②新フレキシブルアンテナハンドル(リニューアル)は何か理由が？

6.2.4 Low loss coaxial cable

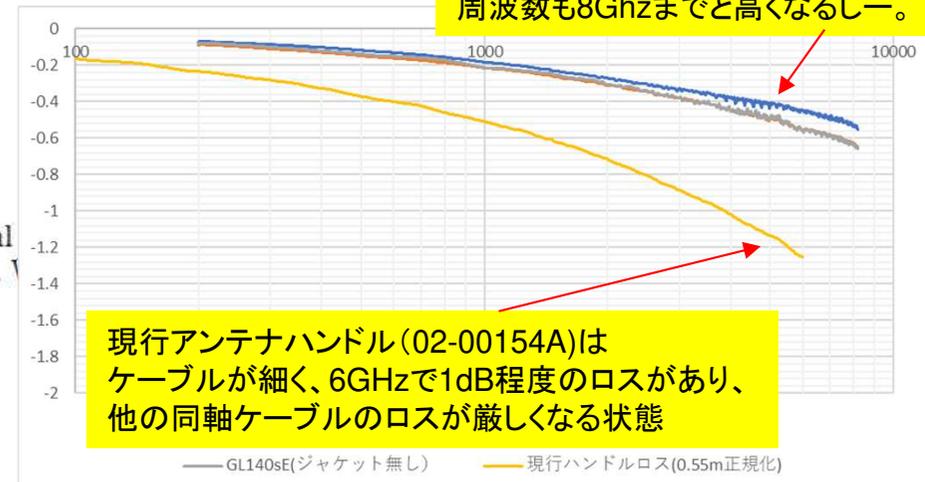
ISO11452-9(2021)で
方向性結合器～アンテナ間のケーブルロス
は4dB以下と規定が追加された。

The 50 Ω coaxial cable assembly (including all adaptors, switches, etc.) connecting the dual coupler to the transmit antenna shall exhibit a VSWR <1,1 and transmission loss <4 dB. shall be performed in accordance with [Annex A](#).

フレキシブルアンテナハンドル内のケーブルを太くしてロスを減らしました

ケーブルロスを小さくした。
周波数も8Ghzまでと高くなるしー。
